Új tartozékok a feszítőgörgő SET-ben és a Dacia/Nissan/Renault fogasszíj KIT-ben

2009.02. állapot

INA 0024

1. ábra: Csomag tartalma

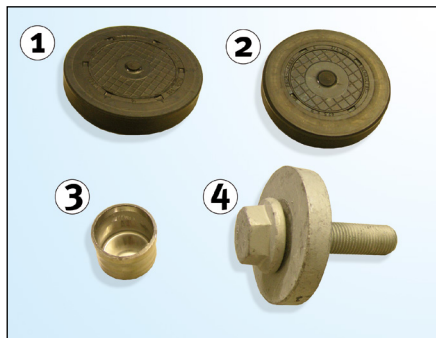
A nevezett feszítőgörgő KIT és SET-ek cseréjekor az 1. ábrán nevezett tartozékok cseréje szintén szükséges. További szolgáltatásként a Schaeffler Automotive Aftermarket ezeket a komponenseket a csomagolás részeként bocsátja rendelkezésre.

- 1x kupak a vezérműtengelyhez 57 x 10,5 mm
- 1x kupak a vezérműtengelyhez 42,5 x 9 mm
- 1x kupak a forgattyústengely rögzítő szerszámhoz 20 x 16 mm
- 1x csavar a forgattyústengely tárcsához
